zur Sitzung des Gestaltungsbeirats (GBR)

am Freitag, 07.02.2025, Kleiner Saal, Kulturzentrum

TOP 1: Neubau Meiereistraße 1, Klinikum Ludwigsburg, Oststadt

TOP 2: Wohnpark Fuchshof, Baucluster 1, Baufelder 9 bis 14, Oststadt

Ansichten Gebäudekubatur im 3D-Modell, HWP, Sept. 2024

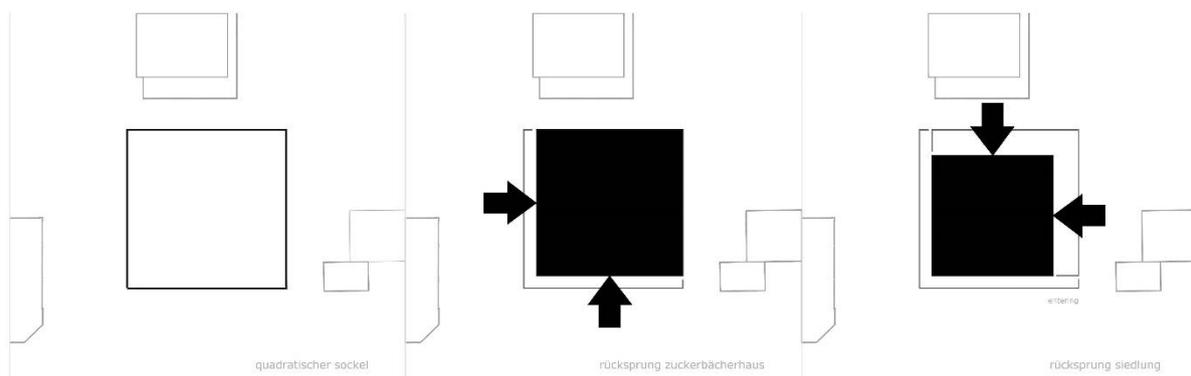
Bedauert wird seitens des Gestaltungsbeirats, dass die beiden bisher präsentierten Konzeptansätze noch nicht ineinander integriert wurden, sondern eher noch unvereinbar nebeneinander zu stehen scheinen. Jedenfalls ist für den Gestaltungsbeirat nicht erkennbar, an welcher Stelle sich die Überlegungen der Präsentation vom 19.04.2024 und die damals vom Gestaltungsbeirat gemachten Empfehlungen im weiterentwickelten Projekt wiederfinden.

Selbst wenn, wie von Seiten der Vortragenden mitgeteilt wird, sich die Baumasse gegenüber dem Projekt vom 19.04.2024 verringert hat, erscheint dem Gestaltungsbeirat das dargestellte Bauvolumen zu groß und somit unvereinbar mit der städtebaulichen Situation. Es wird an dieser Stelle, an welcher der Rahmenplan „Klinikum Ludwigsburg“ – Grundlage für den Bebauungsplan – vier Vollgeschosse plus Staffeldachgeschoss vorsieht, ein sechsgeschossig erscheinendes Gebäude angeboten. Der Gestaltungsbeirat anerkennt das Bemühen durch die Rückstaffelung der oberen Geschosse, die vorhandene Baumasse verträglicher erscheinen zu lassen. Allerdings wird diese Staffelung von den Architekten derzeit noch eher formal hergeleitet (es handelte sich bei jedem Grundriss um ein Quadrat) als aus räumlich-städtebaulichen Überlegungen. Auch wirken die Proportionen (3:3) noch ungünstig. Die dargestellte Gliederung des Baukörpers schafft es derzeit noch nicht, einen angemessenen Übergang zum städtebaulichen Umfeld zu erzeugen. Hangaufwärts wird das Problem dadurch verschärft, dass – um eine noch höhere Grundstücksausnutzung zu ermöglichen – ein Graben zur Belichtung des Hanggeschosses erstellt wird, der die Harteneckstraße in „Dammlage“ versetzt und den Zwischenraum von Gehsteig- und Gebäudekante dem Straßenraum entzieht. Vielmehr sollte das Erdgeschoss auf die öffentliche Nähe entlang der Straße reagieren.

Dem Argument, das angebotene Atrium „ersetze“ den vom Gestaltungsbeirat am 19.04.2024 empfohlenen, angemessenen Vorplatz, wie von den Architekten vorgetragen, folgt der Gestaltungsbeirat nicht. Das Atrium kommt nur einer Teilöffentlichkeit zugute und vergrößert mit großer Sicherheit die umschlossene Baumasse zu Ungunsten der Öffentlichkeit und der städtebaulichen Integration, z. B. dem Verhältnis zum historischen „Zuckerbäckerhaus“.

1. Baumasse verringern zugunsten des öffentlich zugänglichen Raumes. Dabei den bestehenden begrünten Vorplatz als Idee ins Neubaukonzept aufnehmen.
2. Auffindbarkeit und Aufenthaltsqualität des Einganges von der Klinikseite stärken.
3. Das Gebäude auf den „Stadtboden“ stellen und nicht in einen Belichtungsgraben.
4. Gliederung der Baumasse so, dass die Erscheinung der Baukörpergröße reduziert und die Integration in den Stadtraum gefördert wird.
5. Lochfassade weiterverfolgen und weiter differenzieren.

Fassadenstudie Südansicht, HWP, Sept. 2024

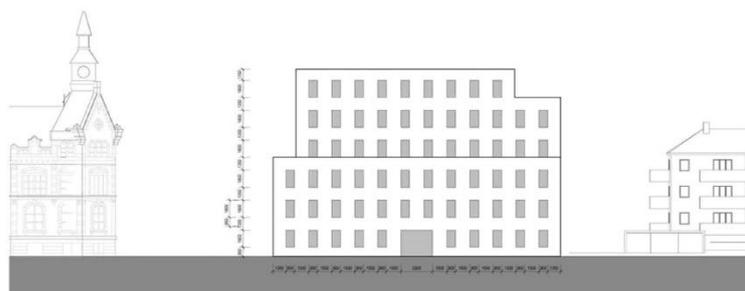
Die vorgeschlagenen Fassaden werden vom Gestaltungsbeirat, wie von den Architekten angeregt, als Typenstudien verstanden und als solche ausdrücklich begrüßt. In Anbetracht des städtischen Umfeldes und der vorherrschenden Maßstäblichkeit wird dabei die Variante Lochfassade einhellig bevorzugt. Der Gestaltungsbeirat bittet, diese Variante weiter zu entwickeln und zu differenzieren. Die Fassade kann in diesem Sinne die Frage der Integration des Baukörpers in das Umfeld möglicherweise unterstützen.

Perspektive Einblick
Harteneckstraße, HWP,
Dez. 2024

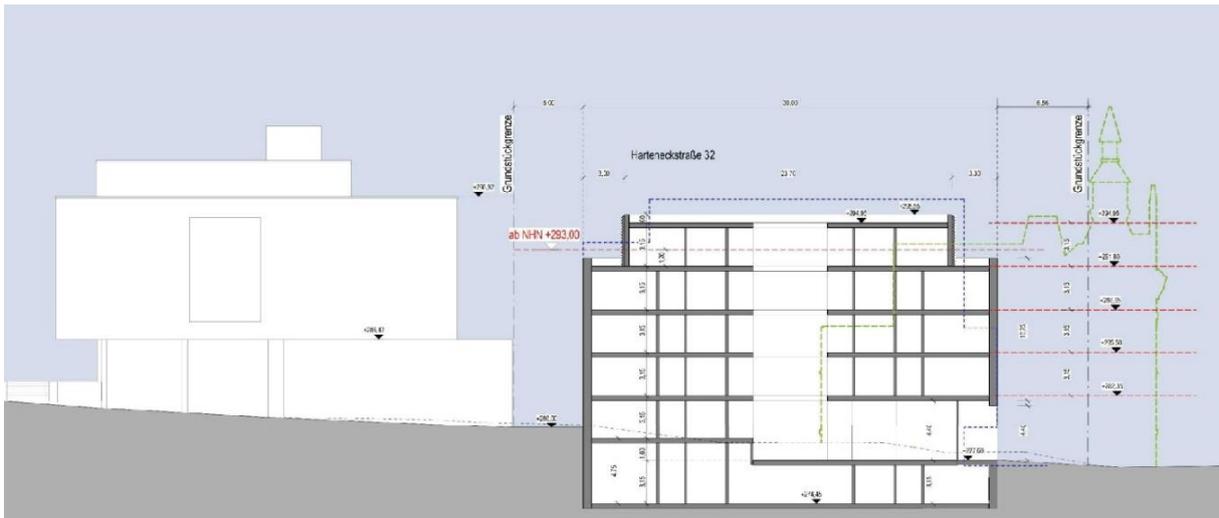
Der Gestaltungsbeirat stellt erfreut fest, dass mehrere Anregungen aus den vergangenen Sitzungen aufgenommen und im Entwurf umgesetzt wurden. Die Baumasse wurde sichtbar reduziert, sodass ein gesamtes Geschoss entfallen konnte. Über eine split-level-artig versetzte Geschosshöhe im Erdgeschoss konnten die nördlichen Abgrabungen vermieden werden und das Gebäude in die „natürliche“ Topografie integriert werden. Insofern hat sich der Gebäudeentwurf sehr positiv weiterentwickelt.

Auch die Ausbildung eines erkennbaren, weil gegenüber dem Hausgrund zurückspringenden Eingangsbereiches wird begrüßt, wenngleich eine eher platzartige Auffassung dieses Bereiches noch gestärkt werden könnte, wenn der vorgelagerte Gehweg denselben Belag erhielte wie der auf dem Grundstück selbst befindliche Vorbereich. Auch gestaltet sich die Integration des Eingangsbereiches in die Topografie nach Norden entlang der Harteneckstraße noch immer schwierig, weil hier das Gelände nicht nur nach Norden ansteigt, sondern auch ein Quergefälle zum Gebäude hin aufweist. Hier regt der Gestaltungsbeirat an, zu überprüfen, ob nicht der Eingangsbereich nach Norden hin nur auf der Hälfte der bisherigen Länge zurückspringen könnte und somit das Topografieproblem nahezu umgangen bzw. mit einem direkten Anschluss ans Haus gelöst werden könnte. Konsequenterweise würde dann der bisher vorgeschlagene Grünstreifen mit dem Geländeanschluss ans Haus enden und somit der Platzgedanke beim Haupteingang nochmals stärker hervortreten.

Für die bauliche Formulierung des Eingangsbereiches werden zwei Varianten vorgeschlagen. Die in Option 1 vorgeschlagene starke Modulation der oberen Gebäudeecke mit einem „Bügel“ als Sonderelement kann gegenüber dem aus der Baumassenlogik des Gebäudes entwickelten Option 2 nicht überzeugen. Insbesondere die subtile Abwandlung des Fassadenthemas durch Entfall der Fenster im oberen Bereich und der Vorschlag einer dort sichtbaren und kräftigen Begrünung vermögen bei Option 2 zu überzeugen. Die expressive Stützens Ausbildung im Erdgeschoss wird bei Option 2 hingegen kontrovers diskutiert. Hier ist der Gestaltungsbeirat der Ansicht, dass die einfache Lösung aus Option 1 angemessener ist. Um den Eingangsbereich zu betonen, könnte eine andere Farbgebung des Eingangsbereichs zum Einsatz kommen.

Der Vorschlag einer Fassadengestaltung mit Lochfenstern wurde, wie in der gezeigten Perspektive von Südosten gut zu sehen ist, überzeugend weiterentwickelt. Dieses Motiv ist stark genug, um die gesamte vordere Fassadenebene des Gebäudes zu bespielen, die Formatwechsel vor allem Richtung Harteneckstraße (stehende Formate), aber auch über dem Eingangsbereich, wirken eher verunklarend.

Der Vorschlag mit der Materialwahl für die Fassade einen Bezug zum sog. „Zuckerbäckerhaus“ zu suchen, wird begrüßt. Dabei geht es nicht um eine Nachahmung der vorgefundenen Kleinteiligkeit, sondern z. B. um Anklänge an die dort vorhandene rote Ziegelfarbe für die Ziegelverblendung des neuen Gebäudes, die Übernahme der weißen Fensterprofilfarbe oder die vorgefundene Putzfarbe, beispielsweise für den zurückgezogenen Eingangsbereich oder das Staffelgeschoss.

Ansichten Variante 1

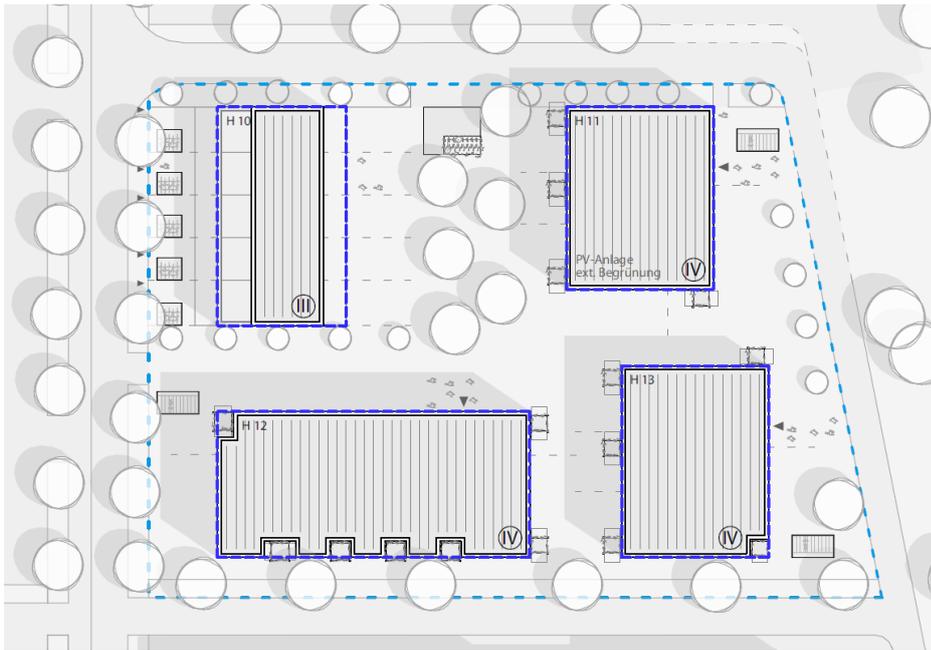
Die vom Konsortium vorgeschlagene Bebauungsstruktur für das östliche Baufeld des Bauclusters 1 übernimmt die Vorgaben aus dem Bebauungsplan. Dabei wird die baurechtlich gegebene Möglichkeit genutzt, im nördlichen Baufeld einen winkelförmigen Baukörper mit vier bzw. drei Vollgeschossen zu platzieren. Der städtebauliche Entwurf sieht hier zwei getrennte Baukörper vor und ermöglicht so eine Vernetzung der privaten Freiräume über alle drei Innenhofbereiche hinweg. Der Winkelbau schneidet dagegen den nach Norden orientierten Freiraum von seinen südlichen Nachbarn ab. Der gut platzierte, aber zu enge Hauszugang wird dies nicht kompensieren können. Die Laubengangerschließung erscheint zunächst plausibel. Sie führt aber zu Grundrissen, die kein „Durchwohnen“ mit Bezügen über den Innenhof in den östlich angrenzenden Grünzug zulassen. Zur Gestaltung des Innenhofs sind erste Stichworte genannt. Bei der weiteren Ausarbeitung sollte aber darauf geachtet werden, den Hof nicht zu überladen und vor allem die Rampe in die Fahrradgarage räumlich und funktional besser zu integrieren. Der Gestaltungsbeirat regt an, eine Verlegung der Rampe an die nördliche Stirnseite zu prüfen, um eine leichte Zugänglichkeit zur Fahrradgarage zu gewährleisten und den Innenhof zu entlasten. Die Fassadengestaltung erscheint sehr rational, ruhig und angemessen. Der Hauseingang dürfte sich jedoch durchaus präserter zeigen. Vielleicht gibt es auch Alternativen zur bislang noch sehr zufällig wirkenden Fassadenberankung.

Schematische Ansichten

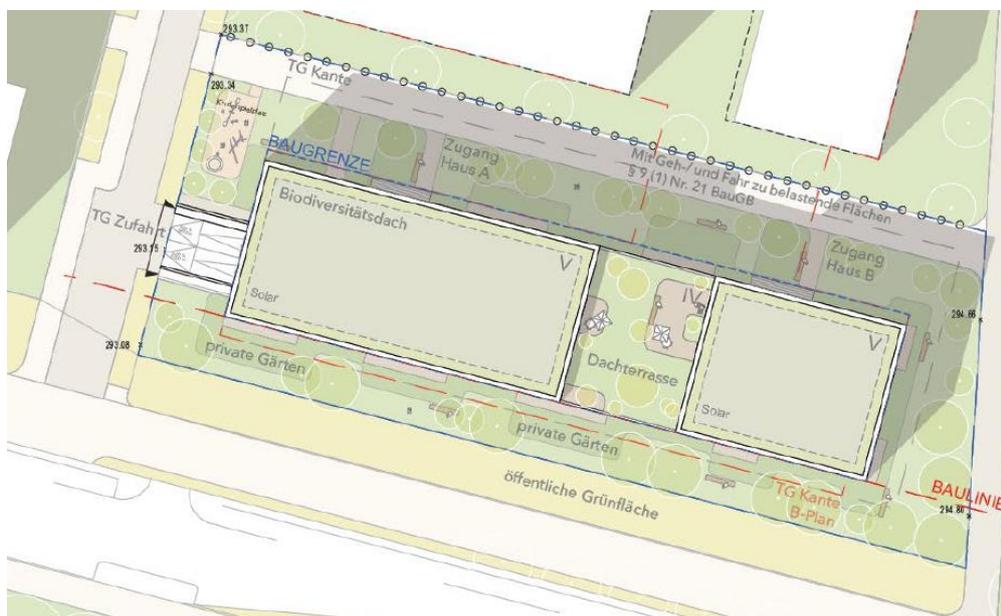
Das mittlere Baufeld überrascht durch seine sehr ausdrucksstarke und durchaus polarisierende Fassadengestaltung. Die ersten Skizzen lassen kaum Öffnungen erkennen und inszenieren die Balkone als „hängende Gärten“. Ob dieses Spiel von Volumen und Begrünung durchzuhalten ist, wird die weitere Grundrissplanung und die damit erforderlichen Belichtungen zeigen. Bislang erscheinen die Grundrisse nämlich zu tief und zu schmal für qualitätsvolles Wohnen. Hinzu kommen Grundrisszuschnitte mit gefangenen Zimmern und nicht näher definierten fensterlosen Räumen. Die Grundrisse passen bislang noch nicht zu den sehr tiefen Baukörpern der Geschosswohnbauten. Ein Weg könnte in einer zentraleren Anordnung der Erschließung liegen. So sind ausgewogenere Wohnungsgrundrisse möglich. Auch die Erdgeschosszonen können damit attraktiver gestaltet werden. Es wäre zu prüfen, ob die baurechtlich mögliche Gebäudetiefe im Hinblick auf die Vermarktbarkeit ausgeschöpft werden muss oder besser belichtete Wohnungen am Markt größeren Widerhall finden.

Lageplan

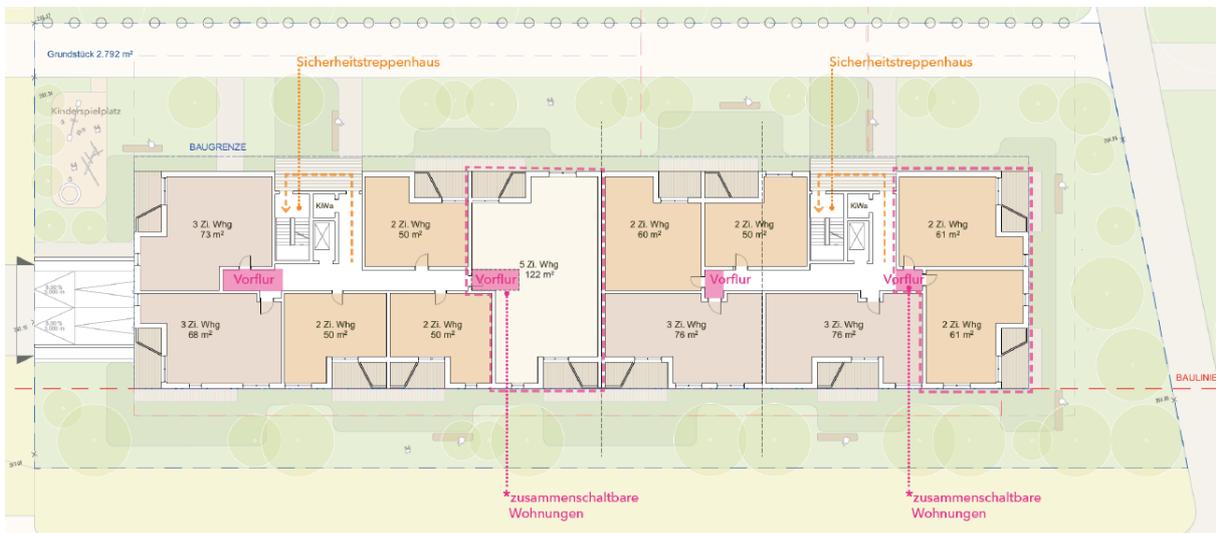
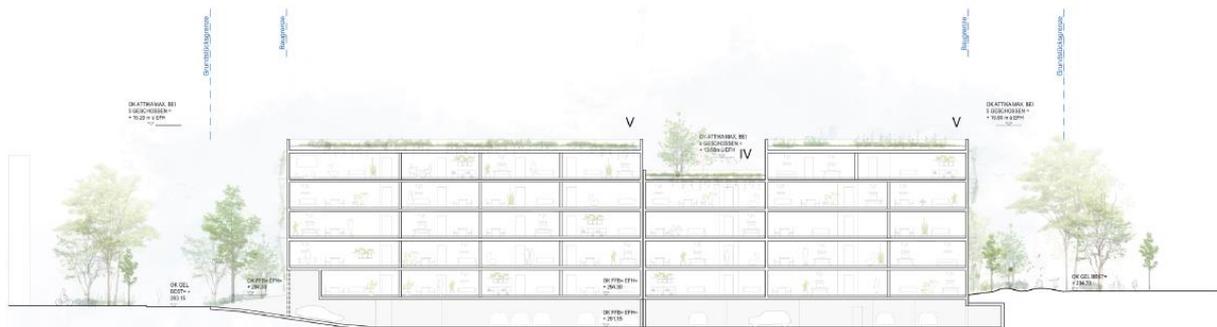
Auch der südliche Baukörper an der Fuchshofstraße tut sich mit der großen Gebäudetiefe schwer. Die schematischen Grundrisszeichnungen lassen durchaus gut geschnittene Wohnungsgrundrisse erahnen. Die relativ große Menge an nordorientierten Wohnungen wird dabei jedoch hinterfragt. Das Konzept zeigt, dass insbesondere Fragen des Brandschutzes für die weitere Planung wichtig werden und Alternativen zu den vorgeschlagenen Sicherheitstreppehäusern eine wirtschaftliche Alternative sein könnten. Die Aussagen zur Fassade sind dem Entwurfsstand entsprechend noch etwas vage. Die leichte, mit Grün durchwobene Fassade sollte in Abstimmung mit den westlichen Nachbarn weiterentwickelt werden und unter Beachtung der Bodenanschlüsse für die Berankung und der Gestaltung der privaten Grünbereiche erfolgen.
